**PROCESSO N°** : 175048/2013  
**PROCEDÊNCIA** : Tribunal de Contas do Estado de Mato Grosso  
**ASSUNTO** : Representação de Natureza Interna. Análise de defesas. Irregularidades na Concorrência n.º 25/2013/SETPU: “Construção de Ponte de Concreto Pré-moldado Protendido sobre o Rio Lira, na Rodovia MT-242, Trecho: Sorriso – Ipiranga do Norte”.  
**PRINCIPAL** : Secretaria de Estado de Infraestrutura e Logística (SINFRA)  
**GESTOR** : Marcelo Duarte Monteiro – Secretário da SINFRA  
**REPRESENTADOS** : Cinésio Nunes de Oliveira – ex-Secretário da SETPU (atual SINFRA)  
José Gonçalo da Costa – Gerente de Obras de Artes Especiais  
Nilvo Eduardo Borges de Almeida – Fiscal de Obras  
**RELATOR** : Conselheiro Sérgio Ricardo  
**EQUIPE** : Emerson Augusto de Campos – Auditor Público Externo  
Yuri Garcia Silva – Auditor Público Externo

Trata-se de Representação de Natureza Interna proposta pela SECEX-Obras em razão de irregularidades constatadas na Concorrência n.º 25/2013/SETPU, que teve por objeto a “construção de ponte de concreto pré-moldado protendido sobre o Rio Lira, na Rodovia MT-242, trecho: Sorriso – Ipiranga do Norte”. A referida concorrência resultou na celebração do Cont

Fonte: DOCUMENTO\_EXTERNO\_151742\_2014\_01, fl. 32

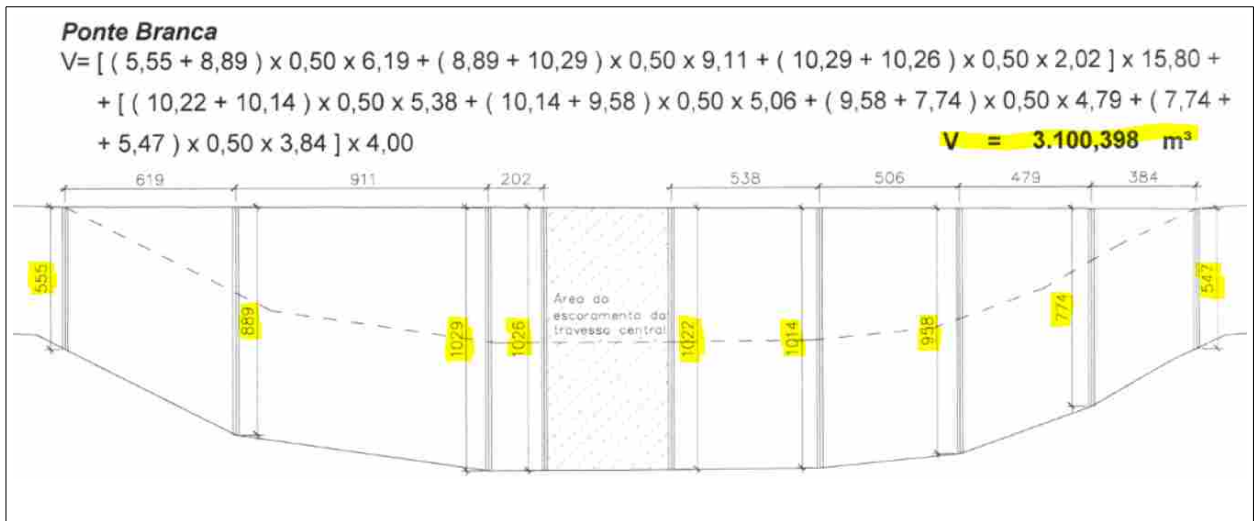
No entanto, o quantitativo apurado não deve ser acatado, tendo em vista existir inconsistência da memória de cálculo com a realidade da obra, pois, ao utilizar as alturas destacadas na memória de cálculo apresentada anteriormente, **considerou-se que a “ponte branca” foi executada em cota superior à ponte do Rio Lira**, quando aquela, de fato, estaria sobre a lâmina d’água do rio, conforme demonstrado pela foto anterior apresentada pela própria defesa.

Assim, a diferença entre o nível máximo da água e a cota do fundo do canal é 5 m (201,180 – 196,180). Logo, resta demonstrada a inconsistência da memória de cálculo juntada aos autos.

Legenda: Configuração da ponte branca e da seção transversal do rio Lira (SECEX-Obras)

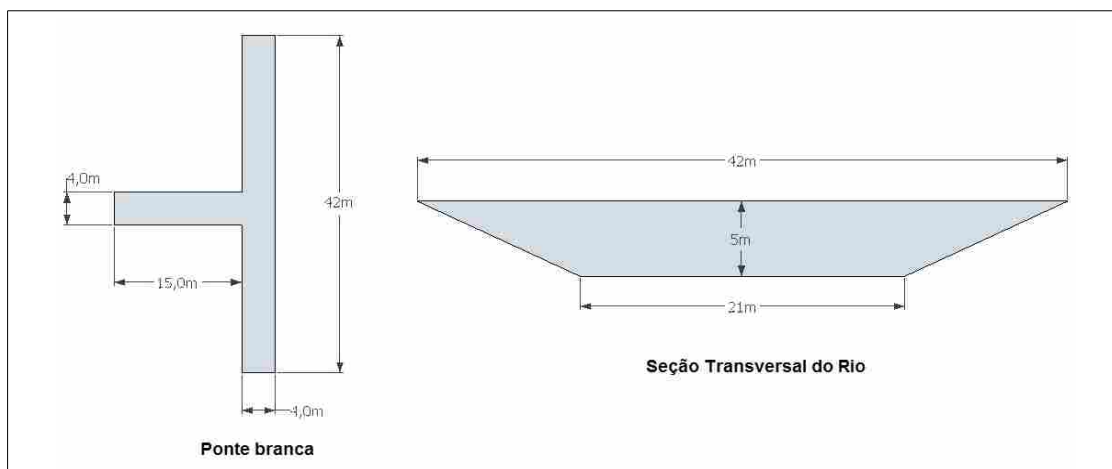
Assim, demonstra-se que o volume ocupado pela ponte branca é  $930 \text{ m}^3$ , conforme abaixo demonstrado:

$$\text{Área da seção transversal do rio} = (42\text{m} + 21\text{m}) \times 5\text{m} \times 0,5 = 157,5 \text{ m}^2$$

$$\text{Volume ocupado pela ponte branca} = (157,5 \text{ m}^2 \times 4\text{m}) + (5\text{m} \times 4\text{m} \times 15\text{m}) = 930 \text{ m}^3$$

Fonte: Sistema Geo-Obras, medição final Contrato n.º 279/2013

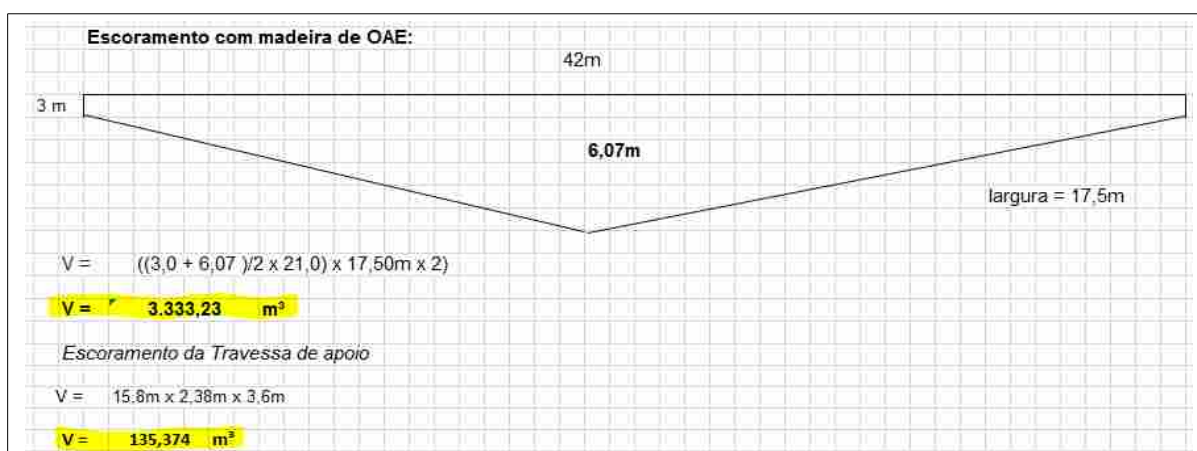
Nota-se que a memória de cálculo não reflete a realidade da ponte branca executada, já que considerou que esta seria uma plataforma de largura de 17,5 m, ao longo de toda a travessia do rio, quando na realidade apresenta a forma em “T”, conforme comprova as fotos juntadas aos autos (TERMO\_DE\_RECEBIMENTO\_151742\_2014\_01, fl. 4 a 5).

Nesse sentido, apesar da SETPU ter realizado a redução do volume do item “Escoramento com madeira OAE” de 4.283,796 m³ para 3.468,599 m³, por meio dos Termos Aditivo n.º 279/2013/01/02 e 279/2013/01/03, restou demonstrado que tal montante é superior ao devido, que, de fato, é 1.065,374 m³ (930m³ + 135,374m³).

Portanto, **confirma-se que o valor contratado está R\$ 136.935,82 acima daquele que seria devido, diante da ocorrência de sobrepreço por quantitativos excessivos**, conforme demonstrado adiante:
